DLiZSZP.261.4.2023

Dotyczy: postępowania prowadzonego w trybie przetargu nieograniczonego na zadanie pod nazwą: „Przebudowa Domu Studenckiego Politechniki Warszawskiej „Pineska” w Warszawie przy ul. Uniwersyteckiej 5”, numer referencyjny: ZP.RB.DS.3.2023.

Zamawiający – Politechnika Warszawska, Plac Politechniki 1, 00-661 Warszawa, działając na podstawie art. 135 ust. 6 i art. 137 ust. 2 ustawy z dnia 19 września 2019 r. Prawo zamówień publicznych, zwanej dalej ustawą, przekazuje treść zapytań postawionych przez Wykonawców wraz z odpowiedziami i zmienia treść Specyfikacji Warunków Zamówienia.

1 . Bateria jednouchwytywa umywalkowa

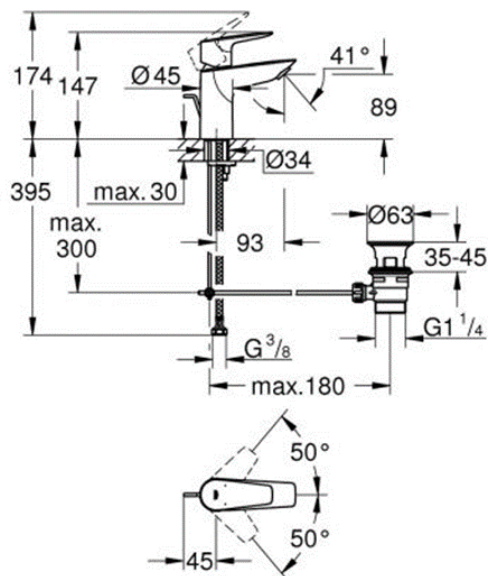
Prosimy o podanie przykładowych- referencyjnych typów i producentów baterii umywalkowych, zlewozmywakowych, prysznicowych i pisuarowych, przycisków WC jakie można przyjąć do oferty.

- bateria jednouchwytywa
- rozmiar: S
- montaż: jednootworowy
- metalowa dźwignia
- głowica ceramiczna 28 mm
- z ogranicznikiem temperatury
- osobne kanały wodne - brak kontaktu wody z ołowiem i niklem
- perlator: 5,7 l/min
- system szybkiego montażu
- zestaw odpływowy z drążkiem pociągany
- giętkie węże przyłączeniowe
- wykończenie chromowane
